Vos références : PC 021 591 24 D0005

Objet : Projet d'aménagement d'un lotissement sur la commune de SAVIGNY-LE-SEC - Avis du Bureau de la commission locale de l'eau du bassin de la Tille

ANNEXE I – ANALYSE DE LA COMPATIBILITÉ DU PROJET AVEC LE SAGE DE LA TILLE

D. Respect des volumes prélevables à l'échelle du tronçon NORGES 2

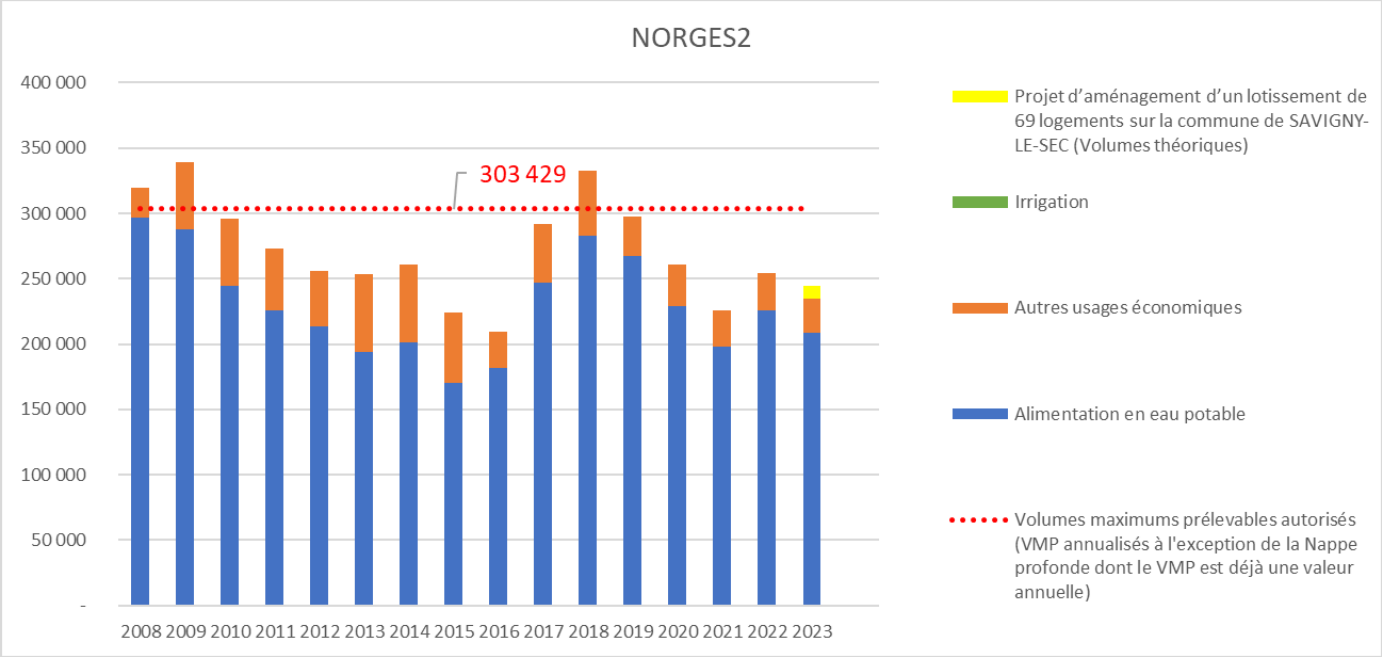
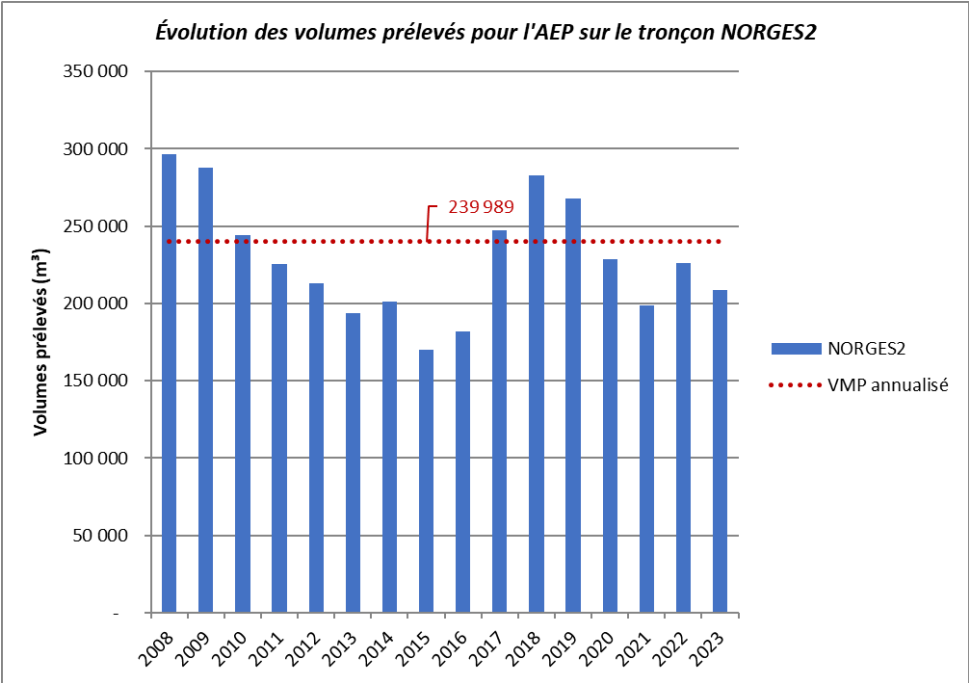
Depuis 2020, l'ouvrage a dépassé une fois les volumes maximums prélevables autorisés durant la période s'étendant du 1^{er} avril au 31 octobre : en septembre 2021. Aucun dépassement n'a été constaté depuis (voir ci-dessous) grâce au rachat d'eau à la Métropole.

À l'échelle du tronçon NORGES2, les volumes maximums prélevables, tous usages confondus, sont globalement respectés (à l'exception de 2018 (Source des données exploitées : Agence de l'Eau Rhône Méditerranée). Les données 2024 ne sont toutefois pas disponibles (données transmises par l'AE RMC incomplètes).

En 2017, 2018 et 2019 les VMP pour l'usage AEP n'ont pas été respectés. Notons toutefois que ces volumes, tous usages confondus, n'ont été dépassés qu'en 2018 (voir ci-dessous).

Le présent projet correspondrait à 3% des VMP alloués au tronçon Norges 2 tous usages confondus soit 4% des VMP alloués à l'usage AEP dudit tronçon (240 000 m³/an environ en annualisant les VMP autorisés d'avril à octobre). En 2024, les prélèvements destinés à l'AEP ont atteint 229 968 m³ (d'après les données transmises par le Syndicat de CLÉNAY SAINT-JULIEN qui gère le seul ouvrage du tronçon à usage AEP du tronçon).
